PRODUKT	AVD.	GRUPP
P	2	26
BETR.		NR.
Ändrad fastsättning motorvärmare B 200/230		201
240		DATUM
		Mars 1988

Ny fästbygel för elektrisk motorvärmare

146 074

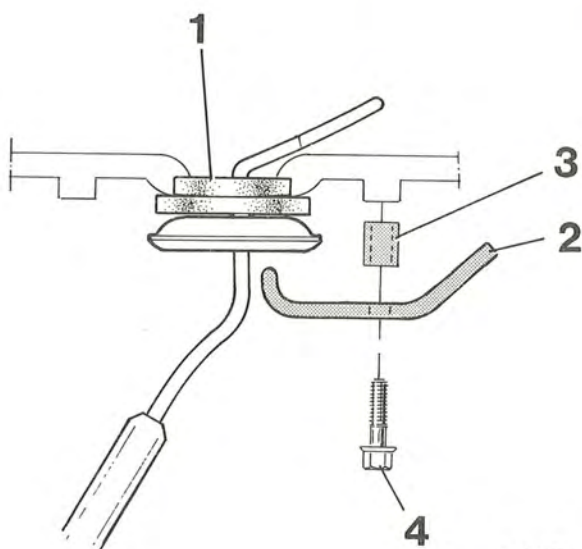
En ny typ av fästbygel för fastsättning av elektrisk motorvärmare har tagits fram.

För att eliminera kylvätskeläckage på vagnar med det tidigare utförandet av fästbygel har en **servicesats** tagits fram. Den har detalj.nr. 1 394 991-2 och innehåller:

Gummipackning (1)	detaljnr	1 332 627-7
Fästbygel (2)	ej som lös reservdel	
Distans (3)	detaljnr	1 357 361-3
Flänsskruv (4)	detaljnr	945 444-8
